GEMEENTE ROTTERDAM
BRANDPREVENTIECOMMISSIE

tekening
DO20101 a
1e verdieping

project
Hoofdweg fase 1
Rotterdam
2019042

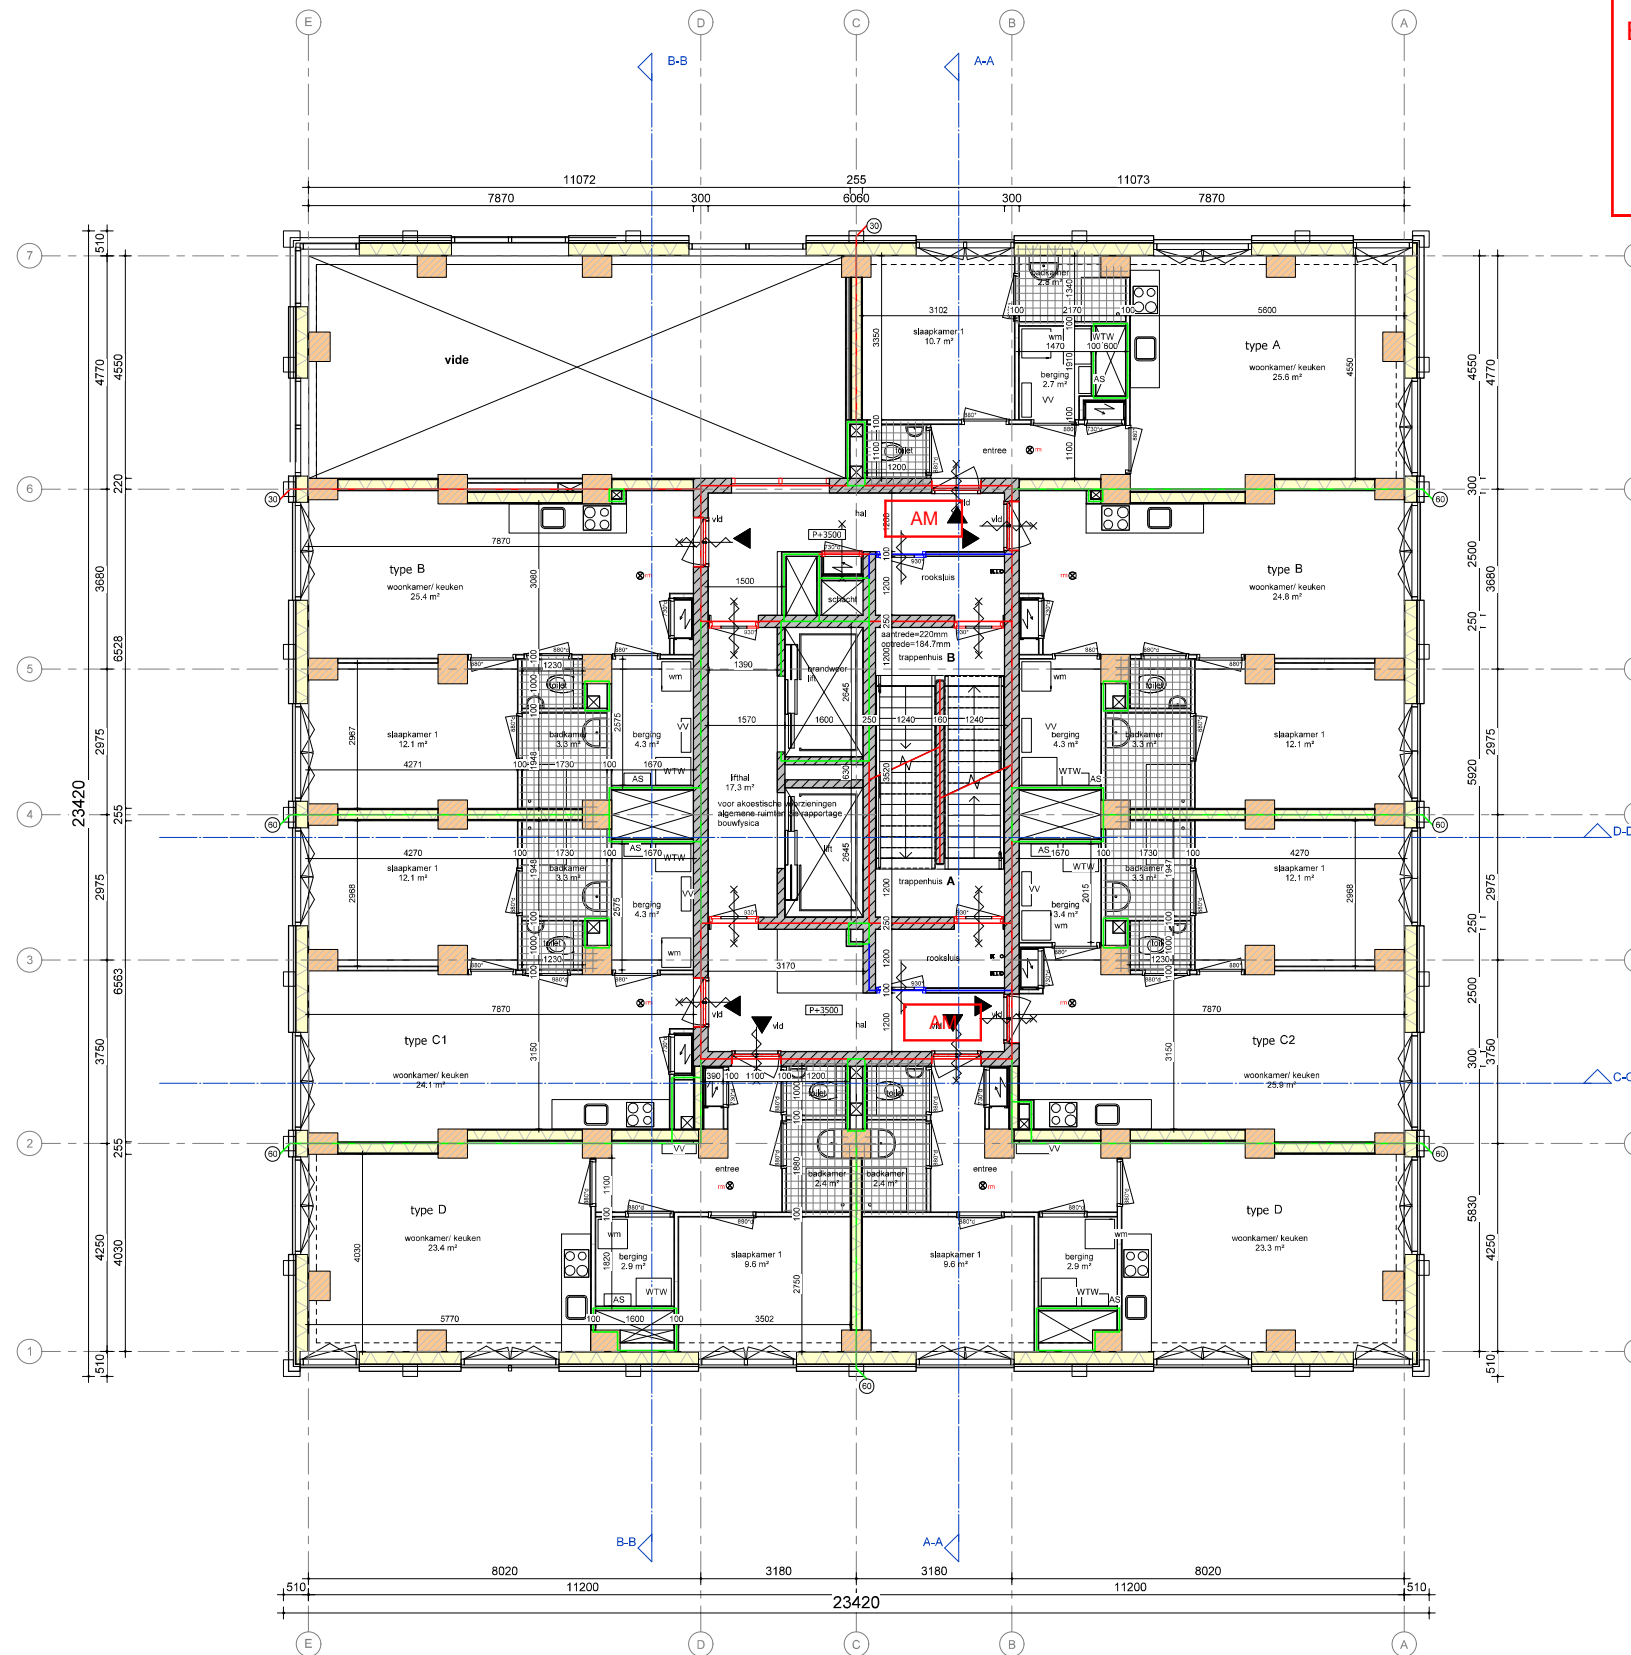
Zie opmerkingen begane grond

BPC heeft een expert judgement beschouwing verzocht op de beschreven maatregelen in dit onderdeel van deze rapportage (212111_AdB_RAP_0004_v3.0). Bij een positief oordeel, namelijk dat de uitvoering in deze rapportage wordt onderschreven als brandveilige oplossing, wordt geen gecertificeerde VBO-instalatie in het gebouw toegepast als gelijkwaardigheid.

vergunningen: brandweer:
AKKOORD
